Partie architectural de l'audit thermique

COPROPRIETE : 13/15, RUE VAUTHIER - 92100 BOULOGNE-BILLANCOURT

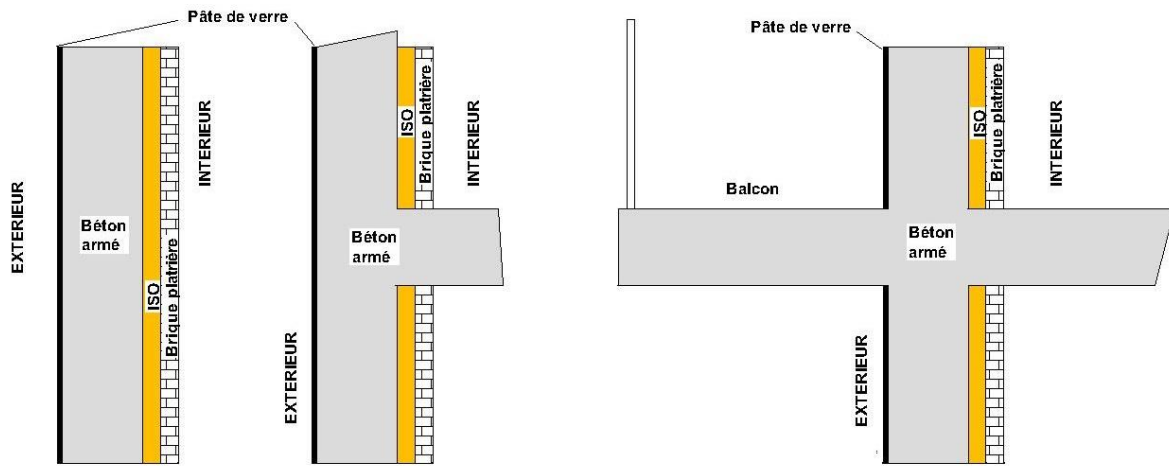
Cette partie "architecturale" telle qu'elle est décrite par la société CASA est une base de discussion qui n'apporte pas réponse à nos principales préoccupations.

La phrase "*La faisabilité réglementaire de l'isolation doit être vérifiée*" suffit en effet à elle seule à justifier nos préoccupations. Ceci dans la mesure où nous attendions précisément de cette étude architecturale qu'elle apporte une réponse au niveau de la faisabilité de l'isolation. En toute logique c'est seulement lorsque ces préoccupations seront levées que nous pourrions éventuellement prendre la décision d'agir et de faire.

Actuellement

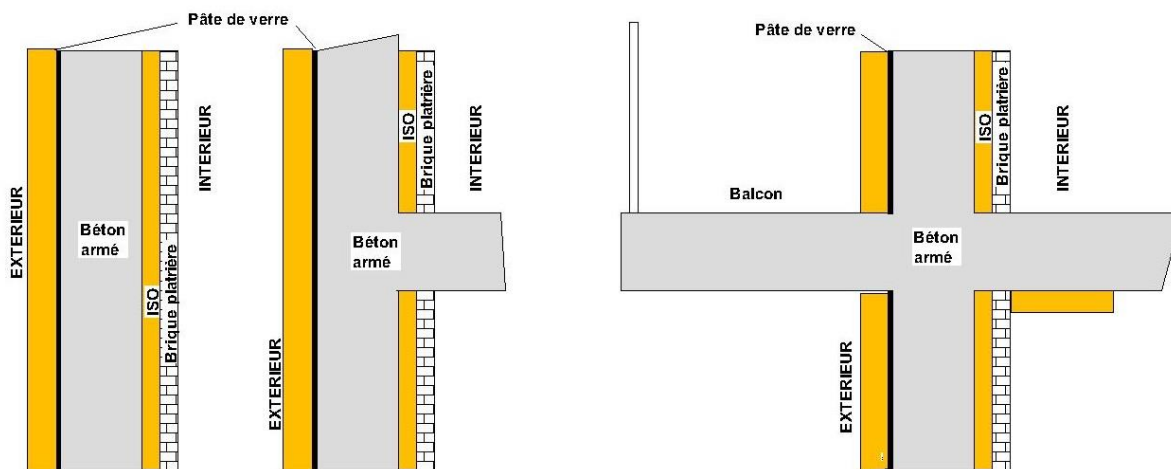
Comme il a été dit sur le document répondant à l'étude préliminaire de MEV, il faudra probablement dissocier l'estimation des façades qui ont des balcons de celles qui sont lisses sans balcon. S'il y avait obligation de procéder à l'isolation en même temps que la rénovation de façade il est en effet probable qu'une telle obligation ne pourrait être respectée sans gêne notable pour l'occupant que sur les façades sans balcon. Ceci par le fait que les balcons sont constitués par le prolongement des dalles de sol en béton armé. (Voir figures pages suivante)

Alors que les façades sans balcon sont assez faciles à traiter celles avec balcon ne pourront pas être véritablement l'être sauf bricolage au plafond dans les parties privatives

Il est pour cette raison probable que les solutions techniques qui vont devoir être adoptées pour traiter l'isolation des ponts thermiques sur ces façades relèveraient d'une isolation ITI nécessitant une intervention dans les parties privatives.
